Oggetto: **[ID: 7720]** Variante tecnico funzionale ex art. 24
- Sostituzione e spostamento pontile frangionde
con ricollocazione molo in cassoni in acciaio per
riconfigurazione Darsena ormeggio Megayacht
all'interno del Porto Turistico Lotti.
Procedimento di Verifica di assoggettabilità a
VIA Nazionale

Proponente: Porto Lotti s.p.a.

Trasmissione osservazioni Regione Liguria

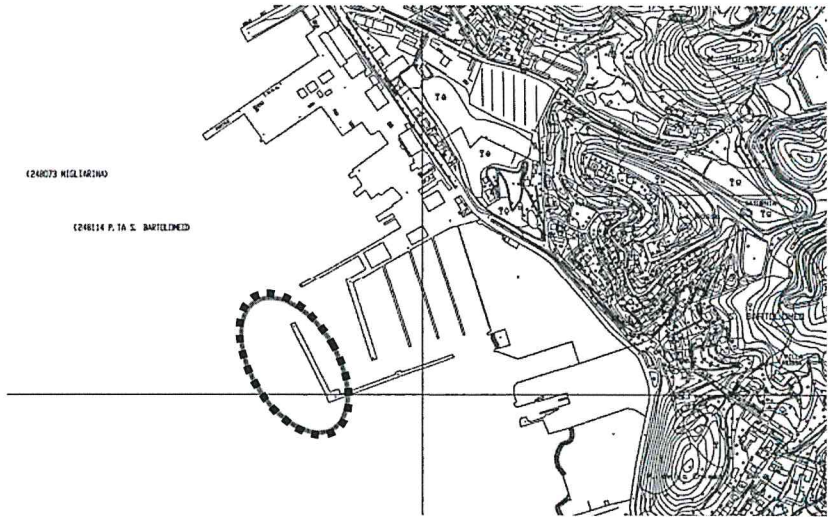
La variante tecnico funzionale in esame prevede lo spostamento del molo in cassoni ex Concordia già autorizzato e il suo riposizionamento al posto dell'esistente molo galleggiante frangionde, al fine di garantire, rispetto alla configurazione approvata, i necessari livelli di calma dello specchio acqueo in concessione e la possibilità di ormeggio per imbarcazioni di 100 metri ed oltre.

- la realizzazione di pali e micropali finalizzata alla realizzazione del raccordo tra il molo principale esistente e il molo in cassoni; è previsto che i pali siano vibroinfissi;
- il riposizionamento del pontile galleggiante e dei relativi corpi morti.

Non è previsto il dragaggio dei sedimenti di fondo.
